Le 02 FÉV 2012

Nos réf : EE-459-11 et EE-460-11 - 20.12.1064

Avis de l'autorité environnementale sur le projet de réalisation d'un parc photovoltaïque au sol sur les communes de Villenoy et Isles-lès-Villenoy

carte issue de l'étude d'impact

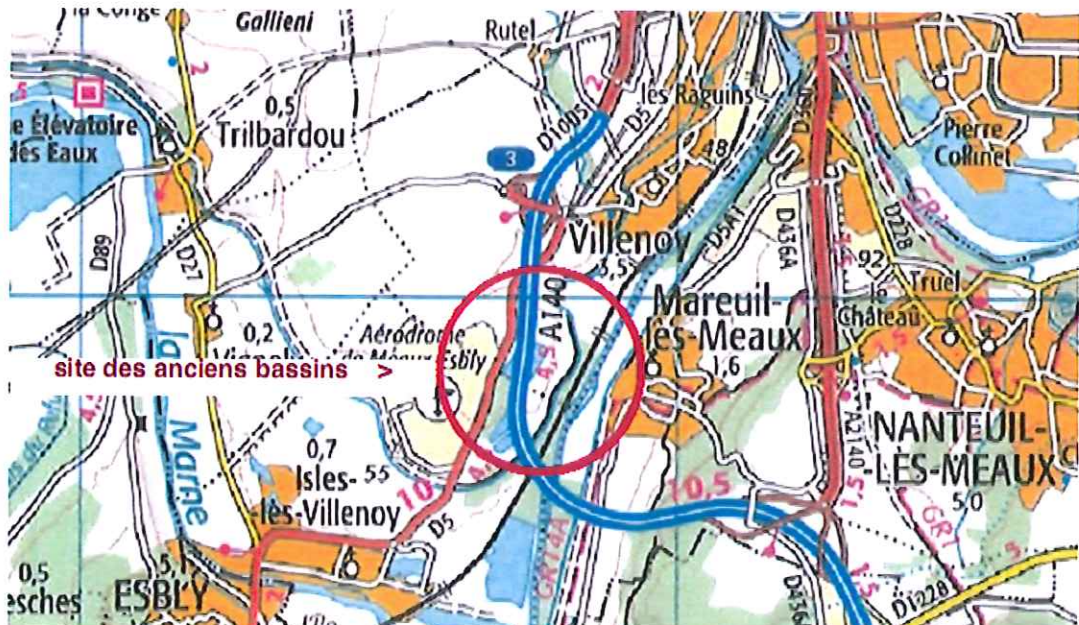
Le parc prévu sera constitué de 3 zones de panneaux solaires photovoltaïques :

- La zone 1, de 4,6 hectares, le long de la RD5 bordée au Nord par les servitudes liées aux pistes de l'aérodrome et à l'Est par l'autoroute A140. Cette zone est à cheval sur les 2 communes de Villenoy et Isles-lès-Villenoy. Elle intègre une zone confinée « sarcophage » ayant recueilli des terres polluées issues de bassins de décantation de l'ancienne sucrerie.
- La zone 2, de 1,6 hectares, qui est constituée d'une bande à l'Est de l'A140 sur la commune de Villenoy, sur l'emprise d'un bassin remblayé lors des travaux autoroutiers.
- La zone 3, de 2,8 hectares se situe au Sud du site, aux abords de couloirs de l'aérodrome. Cette zone était anciennement une sablière qui a ensuite été remblayée.
